NO. LAPORAN: CKE.LFS.09.2015.

UNIT KUALITI DAN TUGAS KHAS
BAHAGIAN PERUNDING REKABENTUK
CAWANGAN KEJURUTERAAN ELEKTRIK
IBU PEJABAT JKR MALAYSIA

PEMASANGAN ELEKTRIK UNTUK PEMBINAAN
SEMULA SURAU AT-TAQWA, JALAN JEREJAK,
TAMAN SETAPAK, WANGSA MAJU, KUALA
LUMPUR

13HB. OGOS, 2015.

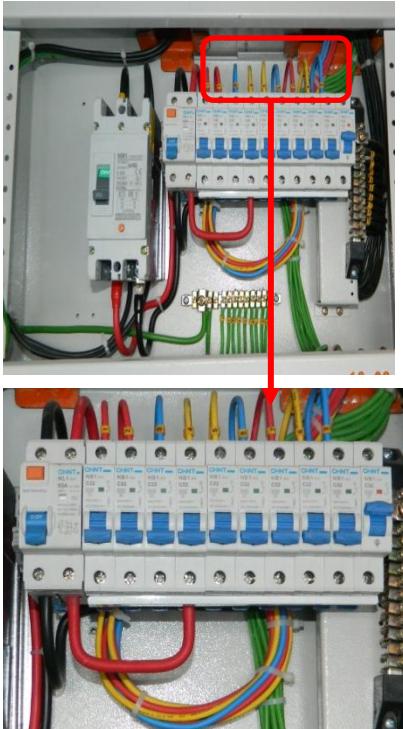
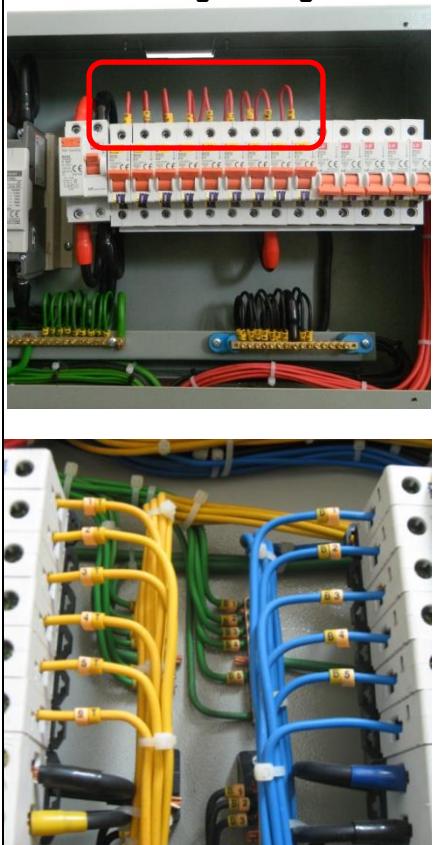
Bil.	Gambar	Lokasi / Penemuan / Ulasan	Tahap Kerosakan / Isu / Cadangan Penambahbaikan
1.	  <div style="border: 1px solid black; padding: 5px;"> Bahagian yang mengandungi arus (<i>live part</i>) tidak dilindungi dengan <i>transparent prospec cover</i>. </div>	<p>Lokasi: Bilik Suis</p> <p>Penemuan: Bahagian yang mengandungi arus (<i>live part</i>) tidak dilindungi dengan <i>transparent prospec cover</i>.</p> <p>Ulasan: Peraturan-peraturan Elektrik 1994, Peraturan 15(1). Mana-mana radas, konduktor atau aksesori bagi maksud penyambungan kepada sesuatu pepasangan hendaklah dalam saiz, kuasa dan bilangan yang mencukupi bagi menepati maksud yang dicadangkan dan hendaklah dibina, dipasang, disusun, dilindungi, dikerjakan dan disenggarakan sedemikian rupa bagi mencegah bahaya.</p> <p>Peraturan-peraturan Elektrik 1994, Peraturan 15(2). Sesuatu konduktor hendaklah ditebat dan dilindungi secara berkesan atau ditempatkan atau dikawal keselamatannya sedemikian rupa bagi mencegah bahaya.</p>	<p>Tahap Kerosakan: 2</p> <p>Isu: Pembinaan</p> <p>Cadangan Penambahbaikan:</p> <ol style="list-style-type: none"> 1. Bahagian yang mengandungi arus perlu ditutup menggunakan <i>transparent prospec cover</i> untuk mengelak daripada terkena renjatan elektrik kepada pengendali semasa kerja-kerja senggaraan. 2. Semua bahan, kelengkapan dan kaedah pemasangan sistem elektrik mestilah memenuhi kehendak Peraturan - peraturan Elektrik 1994. <p>Rujukan : Peraturan-Peraturan Elektrik 1994, Peraturan 15(1) & 15(2).</p> <p>Pemasangan Yang Baik</p>  <div style="border: 1px solid black; padding: 5px; text-align: right;"> 18/10/2011 12 </div> <div style="border: 1px solid black; padding: 5px;"> Bahagian yang mengandungi arus (<i>live part</i>) dilindungi dengan <i>transparent prospec cover</i>. </div>

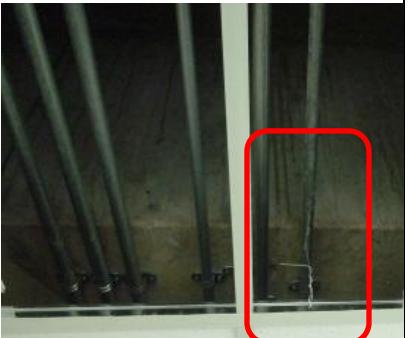
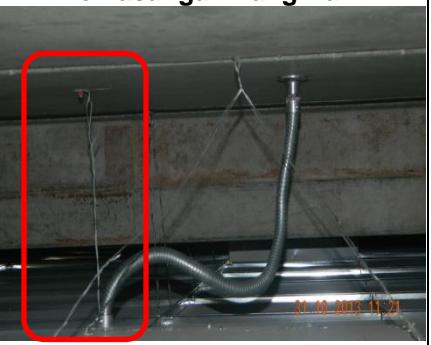
Bil.	Gambar	Lokasi / Penemuan / Ulasan	Tahap Kerosakan / Isu / Cadangan Penambahbaikan
3.	 <div style="border: 1px solid black; padding: 5px;"> <p>Papan Agihan (DB) satu (1) fasa menggunakan tiga (3) kod warna kabel untuk litar akhir (merah, kuning dan biru).</p> </div> <p>Lokasi: Bilik Suis</p> <p>Penemuan: Papan Agihan (DB) satu (1) fasa menggunakan tiga (3) kod warna kabel untuk litar akhir (merah, kuning dan biru).</p> <p>Ulasan: Spesifikasi JKR L-S1 (Mei 2011), Section 9.0.3. <i>Standard colour coded cable shall be used for three phase circuit to identify the phase conductors, neutral conductor and protective conductor respectively.</i></p> <p>Peraturan – Peraturan Elektrik 1994, Peraturan 15(1). Mana-mana radas, konduktor atau aksesori bagi maksud penyambungan kepada sesuatu pepasan hendaklah dalam saiz, kuasa dan bilangan yang mencukupi bagi menepati maksud yang dicadangkan dan hendaklah dibina, dipasang, disusun, dilindungi, dikerjakan dan disenggarakan sedemikian rupa bagi mencegah bahaya.</p> <p>Nota: Papan agihan satu (1) fasa yang menerima bekalan masukan fasa merah perlu menggunakan kabel berwarna merah dan seterusnya jika bekalan masukan dari fasa kuning / fasa biru hendaklah menggunakan kabel berwarna kuning / berwarna biru.</p>	<p>Tahap Kerosakan: 2</p> <p>Isu: Pembinaan</p> <p>Cadangan Penambahbaikan: Semua bahan, kelengkapan dan kaedah pemasangan sistem elektrik mestilah memenuhi kehendak Spesifikasi JKR dan Peraturan-peraturan Elektrik 1994.</p> <p>Rujukan :</p> <ol style="list-style-type: none"> 1. Spesifikasi JKR L-S1 (Mei 2011), Section 9.0.3. 2. Peraturan – Peraturan Elektrik 1994, Peraturan 15(1). <p>Pemasangan Yang Baik</p>  <div style="border: 1px solid black; padding: 5px; margin-top: 10px;"> <p>DB 1 fasa menggunakan 1 kod warna kabel untuk litar akhir.</p> </div>

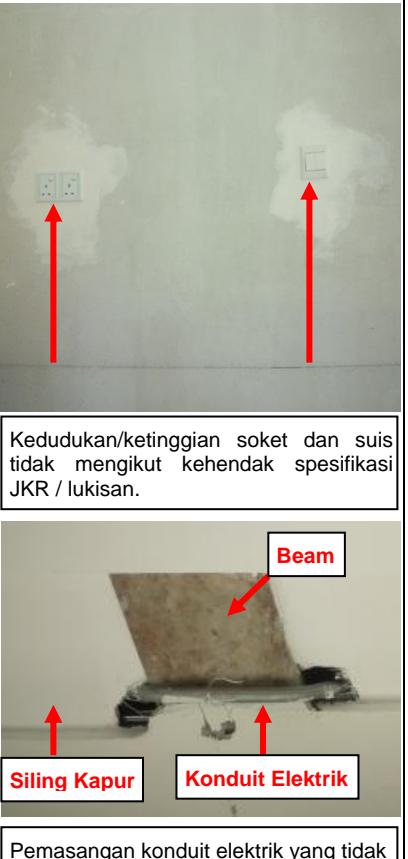
Bil.	Gambar	Lokasi / Penemuan / Ulasan	Tahap Kerosakan / Isu / Cadangan Penambahbaikan
4.	  <div style="border: 1px solid black; padding: 5px;"> Tidak memasang permanent label "Safety Electrical Connection – Do Not Remove" pada elektrod bumi. </div>	<p>Lokasi: Bahagian Luar Bilik MSB</p> <p>Penemuan: Tidak memasang <i>permanent label</i> “Safety Electrical Connection – Do Not Remove” pada elektrod bumi.</p> <p>Ulasan: Spesifikasi JKR L-S1 (Mei 2011), Section 14.20 <i>A permanent label durably marked with words “Safety Electrical Connection – Do Not Remove”, in legible type not less than 4.75mm high, shall be permanently fixed in a visible position at or near:-</i></p> <p>14.20.1 <i>The point of connection of every earthing conductor to an earth electrode, and</i> 14.20.2 <i>The point of connection of every bonding conductor to extraneous conductive parts.</i></p> <p>Spesifikasi JKR L-S1 (Mei 2011), Section 14.21 <i>In addition, each earthing point shall be identified by permanent label legibly marked with the words ‘MSB Earth’, ‘SSB Earth’, ‘RCCB Earth’ or any other appropriate words permanently fixed to the point of connection of every earthing conductor and earth electrode.</i></p>	<p>Tahap Kerosakan: 1</p> <p>Isu: Pembinaan</p> <p>Cadangan Penambahbaikan: Semua bahan, kelengkapan dan kaedah pemasangan sistem elektrik mestilah memenuhi kehendak Spesifikasi JKR.</p> <p>Rujukan:</p> <ol style="list-style-type: none"> 1. Spesifikasi JKR L-S1 (Mei 2011), Section 14.0 2. Spesifikasi JKR L-S9, (Mei 2011), Section 8.0 <p>Pemasangan Yang Baik</p>  <div style="border: 1px solid black; padding: 5px; margin-top: 10px;"> Permanent Label “Safety Electrical Connection – Do Not Remove” pada elektrod bumi </div>

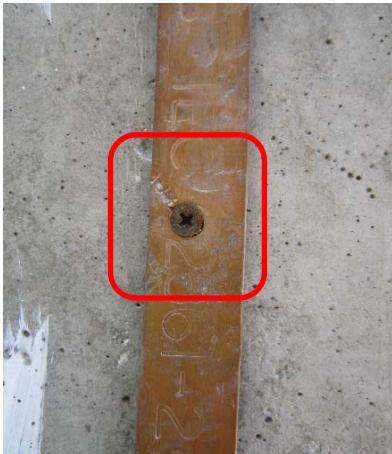
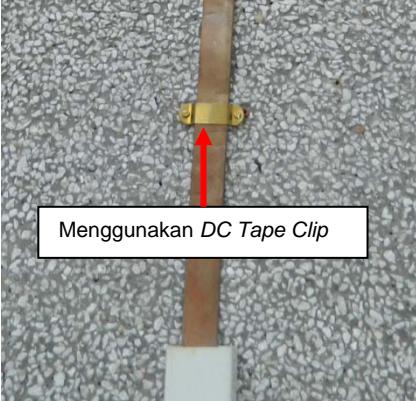
Bil.	Gambar	Lokasi / Penemuan / Ulasan	Tahap Kerosakan / Isu / Cadangan Penambahbaikan
1.	  	<p>Lokasi: Pemasangan sementara</p> <p>Penemuan: Tiada Notis Amaran pada pemasangan bekalan elektrik sementara, penyambungan yang terdedah, mudah diakses dan tidak sempurna.</p> <p>Ulasan: Akta Keselamatan dan Kesihatan Pekerjaan (Akta 514) 1994, Bahagian IV, Seksyen 15 (1), (2)(c),(d),(e). Kewajipan am majikan dan orang yang bekerja sendiri kepada pekerja mereka :-</p> <p>(1) Adalah menjadi kewajipan tiap-tiap majikan dan tiap-tiap orang yang bekerja sendiri untuk memastikan, setakat yang praktik, keselamatan, kesihatan dan kebajikan semasa bekerja semua pekerjanya.</p> <p>(2) Tanpa menjelaskan keluasan makna subseksyen (1), perkara yang diliputi oleh kewajipan itu termasuklah terutamanya -</p> <ul style="list-style-type: none"> (c) pengadaan maklumat, arahan, latihan dan penyeliaan sebagaimana yang perlu untuk memastikan setakat yang praktik, keselamatan dan kesihatan pekerjanya yang sedang bekerja; (d) setakat yang praktik, berkenaan dengan mana-mana tempat kerja di bawah kawalan majikan atau orang yang bekerja sendiri, penyenggaraannya dalam keadaan yang selamat dan tanpa risiko kepada kesihatan dan pengadaan dan penyenggaraan cara masuk ke dalamnya dan keluar darinya yang selamat dan tanpa risiko sedemikian; dan (e) pengadaan dan penyenggaraan persekitaran pekerjaan bagi pekerjanya yang, setakat yang 	<p>Tahap Kerosakan: 2</p> <p>Isu: Pembinaan</p> <p>Cadangan Penambahbaikan: Tanggunjawab pihak majikan dan orang kompeten yang berkenaan untuk memastikan semua pemasangan bekalan sementara sentiasa berada dalam keadaan baik dan selamat sebagaimana ditetapkan di dalam akta dan peraturan.</p> <p>Rujukan :</p> <ol style="list-style-type: none"> 1. Akta Keselamatan Dan Kesihatan Pekerjaan 1994 (OSHA 1994), Seksyen 15 (1) & (2) 2. Peraturan-Peraturan Elektrik 1994, Peraturan 64(1). 3. Peraturan-Peraturan Elektrik 1994, Peraturan 112(2). 4. IEC 61439-4. 5. MS IEC 60364-7-704.

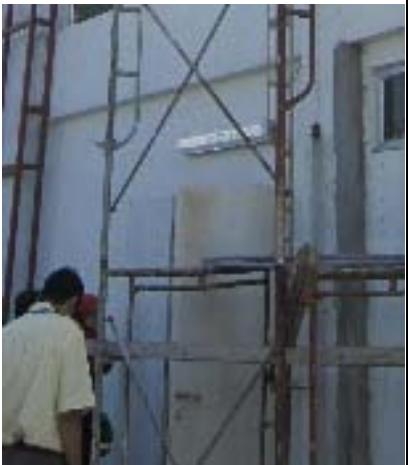
Bil.	Gambar	Lokasi / Penemuan / Ulasan	Tahap Kerosakan / Isu / Cadangan Penambahbaikan
2.	 <div style="border: 1px solid black; padding: 5px;"> Tidak menggunakan DC Tape Clip pada down conductor. </div>	<p>Lokasi: Sistem Perangkap Kilat</p> <p>Penemuan: Tidak menggunakan DC Tape Clip pada down conductor.</p> <p>Ulasan: Spesifikasi JKR L-S9 (Mei 2011), Section 7.1 FIXING, CLAMPS AND SUPPORTS All fixings, clamps and supports for the air termination system and down conductors of the lightning protection system shall be purpose made for use in the installation. Unless otherwise specified elsewhere, they shall be of copper alloy, naval brass or gunmetal. <i>The Electrical Contractor is required to submit installation methods and samples for fixings, clamps and supports for the approval of the S.O.'s Representative before installation.</i></p>	<p>Tahap Kerosakan: 2</p> <p>Isu: Pembinaan</p> <p>Cadangan Penambahbaikan: Semua bahan, kelengkapan dan kaedah pemasangan sistem elektrik mestilah memenuhi kehendak Spesifikasi JKR.</p> <p>Rujukan : Spesifikasi JKR L-S9 (April 1999), Section 7.1</p> <p>Pemasangan Yang Baik</p>  <div style="border: 1px solid black; padding: 5px; position: absolute; bottom: 10px; left: 10px;"> Menggunakan DC Tape Clip </div>

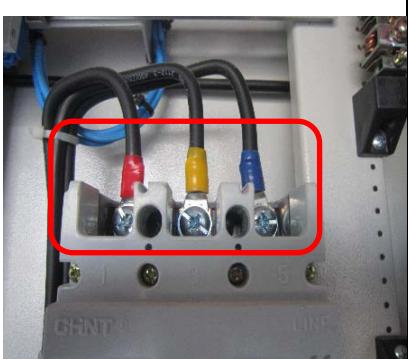
Bil.	Gambar	Lokasi / Penemuan / Ulasan	Tahap Kerosakan / Isu / Cadangan Penambahbaikan
4.	  <div style="border: 1px solid black; padding: 5px;"> <p>Tiada louvers atau exhaust fan untuk sistem pengudaraan pada bilik papan suis.</p> </div>  <div style="border: 1px solid black; padding: 5px;"> <p>Tiada Emergency Light di dalam bilik suis.</p> </div>	<p>Lokasi: Bilik Suis</p> <p>Penemuan:</p> <ol style="list-style-type: none"> 1. Tiada louvers atau exhaust fan untuk sistem pengudaraan pada bilik suis. 2. Tiada Emergency Light di dalam bilik suis. <p>Ulasan:</p> <p>Peraturan - Peraturan Elektrik 1994.</p> <p>Peraturan 16.</p> <p>(3) Mana-mana fius atau pemutus litar hendaklah-</p> <p>(b) dibina, dikawal atau ditempatkan dengan apa-apa cara supaya dapat mencegah bahaya akibat terlalu panas, pengarkaan atau daripada penyelerakan logam panas atau bahan lain.</p> <p>Peraturan 37.</p> <p>Mana-mana bahagian sesuatu pepasangan yang papan suis atau kelengkapan dipasang di dalam mana-mana premis-</p> <p>(a) hendaklah cukup terang, dialih udara dan sentiasa kering.</p>	<p>Tahap Kerosakan: 2</p> <p>Isu: Rekabentuk & Pembinaan</p> <p>Cadangan Penambahbaikan: Semua bahan, kelengkapan dan kaedah pemasangan sistem elektrik mestilah memenuhi kehendak Peraturan - Peraturan Elektrik 1994.</p> <p>Rujukan:</p> <ol style="list-style-type: none"> 1. Peraturan - Peraturan Elektrik 1994, Peraturan 16(3)(b) 2. Peraturan - Peraturan Elektrik 1994, Peraturan 37(a) <p>Pemasangan Yang Baik</p>  <div style="border: 1px solid black; padding: 5px;"> <p>Sistem pengudaraan menggunakan exhaust fan</p> </div>  <div style="border: 1px solid black; padding: 5px;"> <p>Sistem pengudaraan menggunakan louvers kekisi.</p> </div>  <div style="border: 1px solid black; padding: 5px;"> <p>Sistem pengudaraan menggunakan louvers pintu.</p> </div>

<p><i>Emergency Light</i> dipasang dalam bilik suis.</p>
